OFÍCIO RESPOSTA COMPLEMENTAR

Estudo de Impacto de Vizinhaça – EIV

PARECER 023/2022 - CEIV Comissão Permanente de Análise de Estudo de Impacto de Vizinhaça (CEIV)

Projeto: Galpão Comercial

Figura 28. Delimitação da Área de Vizinhança Direta (AVD). Fonte: do autor, 2022

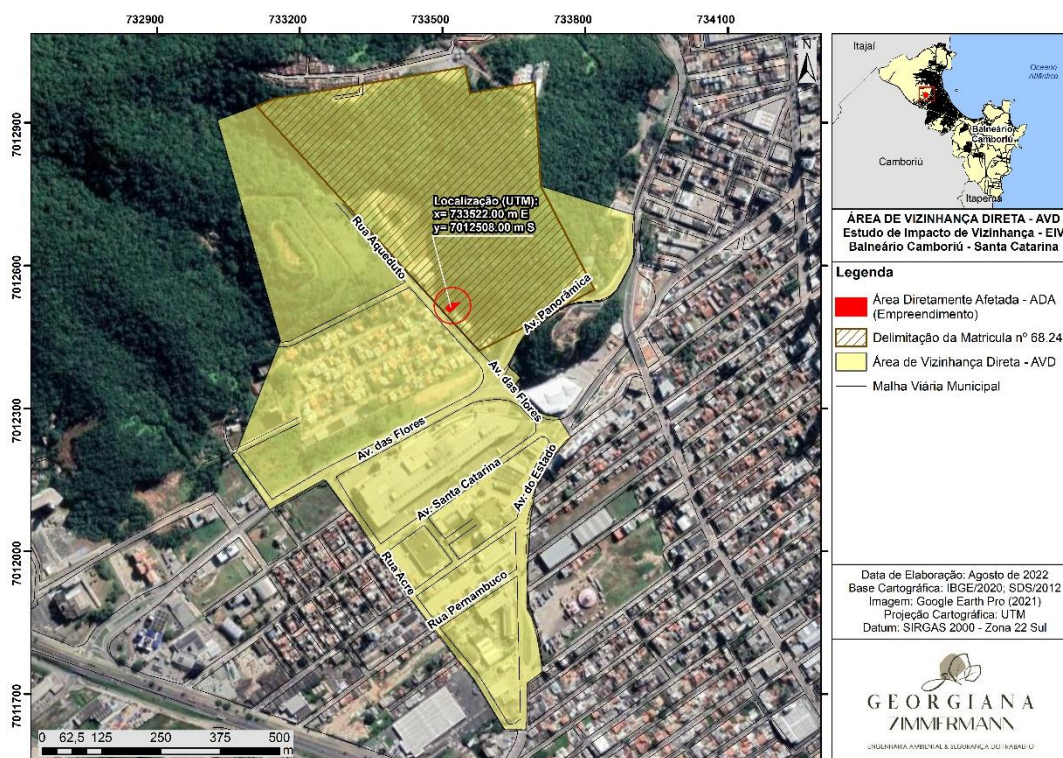
Item 8. “Rever as delimitações da ADA, AVD e AVI, considerando a repercussão da área da matrícula do imóvel”

A AVD objetiva delimitar a abrangência da vizinhança que vivenciará as influências do empreendimento sobre o trânsito local, a paisagem urbana e sobre os aspectos sociais e econômicos do local. A delimitação da Área de Vizinhança Direta (AVD) ou Área de Influência Direta (AID) pode ser visualizado por meio da Figura 28.
